감사결과 처분요구서

- ☆☆지구 부정정보도 관련 특정감사 -

제 목 설계변경 등 공사감독 업무 소홀

해당부서 ★★지역본부 ○○○○지사

[그림 2] 피복석 시공 상태

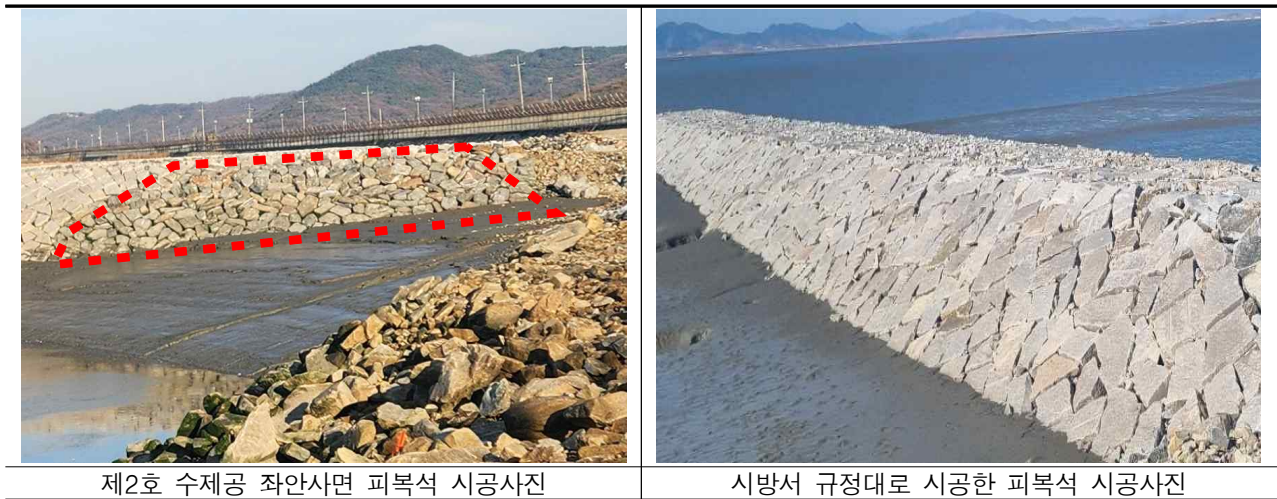
2023년에 시공된 제2호 수제공 좌안 사면 시점부에서 약 30m 구간의 피복석(600×700×850) 시공 시에 [그림 2]와 같이 ‘공사 시방서’ 규정과 달리 밀실하게 시공되지 못하고 피복석 간 공극이 속채움 사석이 누출될 만큼 과대⁹⁾하여

빠른 조류속 및 사면매트 파손시에 피복석 간 공극을 통해 내부 속 채움 사석 누출로 인한 침하 발생으로 향후 수제공의 본래 기능을 발휘하지 못하게 될 우려가 있으므로 재시공 또는 관련 규정에 따라 시공사 부실벌점 부과 등 조치가 필요할 것으로 판단된다.

사 장(○○○○지사장)은 시공업체에게 ‘공사 시방서’ 등 설계도서와 다르게 시공된 피복석 부분에 대해 公社 「공사감독업무지침」 제28조(공사중지 명령 등)에 따라 속 채움 사석이 누출되지 않도록 재시공을 지시하시고,

公社 「건설공사 등의 별점 운영지침」 제4조(부실측정 대상), 제6조(부실측정 및 별점부과)에 따라 ‘설계도서와 다른 시공’한 시공업체에게 별점 부과 방안을 검토 하시기 바랍니다. 「통보」
